2.4.1	Recursos hídricos.....	17
3	RESUMO NÃO TÉCNICO.....	20
4	PLANO DE PEDREIRA.....	20
5	RELATÓRIO SÍNTESE E PLANO DE PEDREIRA (pedido adicional de 9 de abril 2013)	21

2 RELATÓRIO SÍNTESE

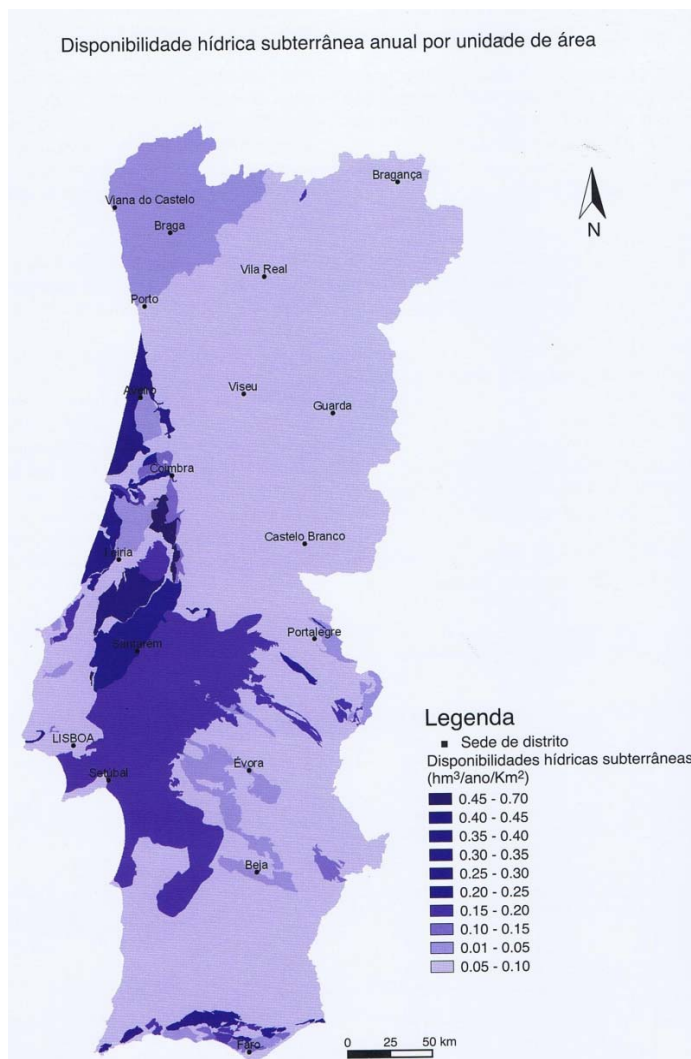
Para se proceder à monitorização da influência de uma atividade na qualidade das águas subterrâneas é necessário conhecer a qualidade das águas a montante e a jusante do projeto, relativamente à escorrência subterrânea. Solicita-se uma caracterização mais desenvolvida do escoamento subterrâneo, assim como deverá ser fundamentada a representatividade da captação existente enquanto ponto de amostragem.

Tal como foi referido no Estudo de Impacte Ambiental, (página 74 e seguintes) a pedreira do Fragoso está inserida na unidade hidrogeológica denominada Maciço Antigo. Esta Unidade hidrogeológica não dispõe de dados, salvo na região Alentejana, que permita o conhecimento do comportamento da água subterrânea.

No que se refere à Disponibilidade Hídrica Subterrânea (DHS) que se entende como sendo o volume de água subterrânea que o aquífero ou formação hidrogeológica pode fornecer em condições naturais, verifica-se que a região do Maciço Antigo com formações cristalinas, na qual se insere a área da pedreira, é a que apresenta menores valores de DHS, sendo de 0,05-0,10 hm³/ano /km², como se pode ver na figura apresentada seguidamente.
